改善箇所説明図

図：左ハンドル車

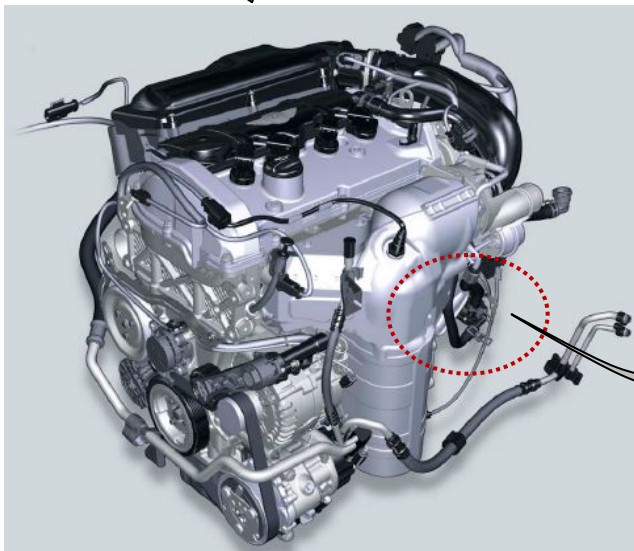
基準不適合発生箇所

ターボ チャージャー冷却用
補助クーラント ポンプ

不具合の内容

ターボチャージャーを冷却するための電動補助クーラント ポンプの作動用回路の設計評価が不十分であったため、そのままの状態で使用を続けると、回路基板上に金属物質が生成され、回路がショートし、プラグ接続部が焦げ付き、最悪の場合、車両の火災に至るおそれがある。

改善措置の内容

全車両、電動補助クーラント ポンプを対策品と交換する。

識別

作業完了車には、左ストラット タワーに赤色ペイントを塗付する。
